Stavba : Obec Janov – kanalizácia a ČOV

Zmena projektu č. 1

Obsah : I. Zdôvodnenie zmeny projektu

Zmena projektu sa týka objektu SO 1009 Kanalizačná sieť Janov, stoka „BA“.

Stoka „BA“

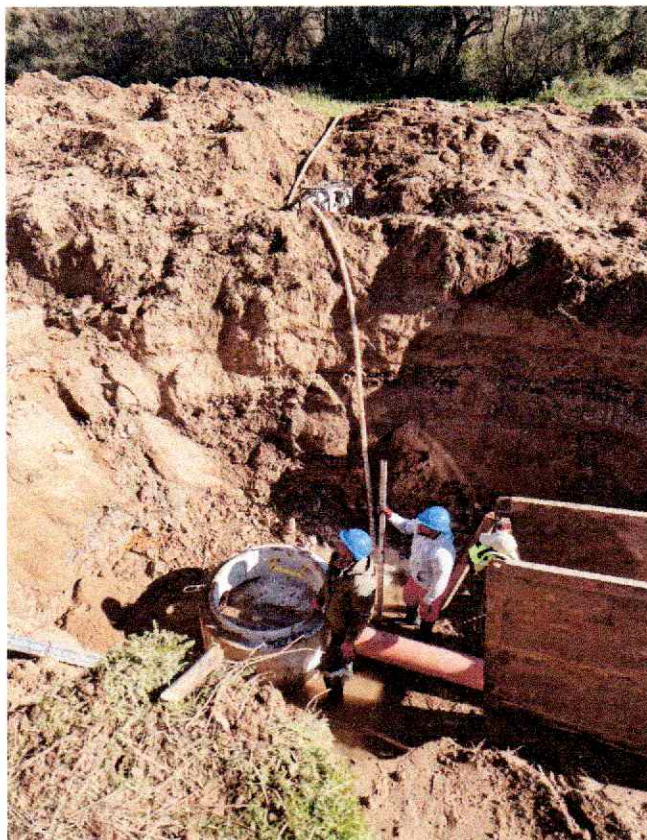
Stavebné práce na stavbe sa zahájili na stoke „BA“ od Š2, druhej šachty pred ČOV vzhľadom na to, že so stavbou sa začalo v zimnom období, čo by malo priniesť výhody nízkej spodnej vody, ktorá je určite závislá aj od hladiny vody v rieke Svinka. Celá trasa tejto stoky je vedená v blízkosti menovaného vodného toku. Aj napriek všetkým predpokladom sa tento stav nepotvrdil. Hladina spodnej vody bola cca 1,6 m pod terénom a hĺbka výkopu ryhu v zmysle projektovej dokumentácie cca 3,4 m. Od hĺbky približne 1,5 m sa striedali nesúdržné piesky s tekutým štrkom. Tieto vrstvy miestami oddeľovala 20 cm žila sivého ílu, ktorý nebol schopný udržať stenu výkopu.. Obrovský prítok spodnej vody spôsoboval zosuvy stien výkopu a tieto zosuvy podporovalo aj čerpanie vody /Nestačili dve čerpadlá/ , ktorej silný prítok podmýval steny výkopu. Zistilo sa, že na predmetnom území v minulosti rieka Svinka meandrovala a stále ešte existuje jej podzemný tok, ktorý ryha budúcej kanalizácie rôzne pretína. Ryha v hornej časti presahovala šírku 5 metrov. Postupom prác prítok spodnej vody silnel a stavebný dozor po konzultácii s GP rozhodol o zdvihnutí nivelety potrubia, pretože za týchto podmienok nebolo možné dodržať technické normy a danú technológiu pre ukladanie kanalizačného potrubia. Po prepočte len výkopové práce pri nezmenenej nivelete by presahovali finančnú čiastku cca 80 000,- € a nebolo by možné zaručiť požadovanú kvalitu stavebných prác. Pre možnosť napojenia stoky „BA“ na existujúcu už realizovanú kanalizačnú stoku v hornej časti je potrebné zriadiť na stoke novú čerpaciu stanicu, ktorá eliminuje výškový rozdiel spôsobený zdvihnutím nivelety stoky „BA“. Po konzultácii s GP bude nová čerpacia stanica na stoke identická s projektovanou ČS v areáli ČOV, takže rozpočtové položky sa prevezmú z časti SO 01 Čistiareň odpadových vôd . Navrhované riešenie je finančne najmenej náročné a zároveň zabezpečí požadovanú kvalitu vykonaných stavebných prác.

STOKA „BA1“

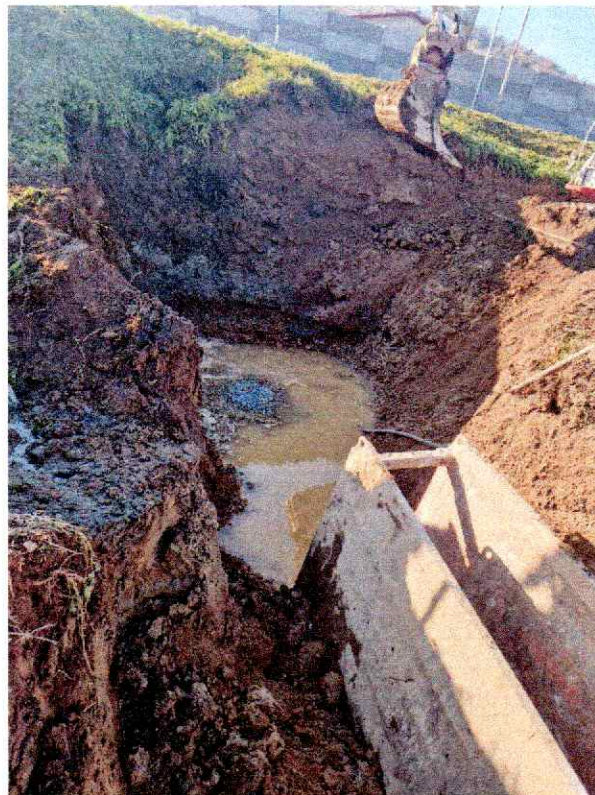
Podobný problém s výkopom ryhy vznikol aj na stoke „BA 1“ a „BA 1-1“ v dolnej časti pri napojení na vetvu „BA“, čo je to isté problémové územie, ale stavebný dozor pre obmedzené finančné prostriedky tieto výkopové práce dodávateľovi neuznal.
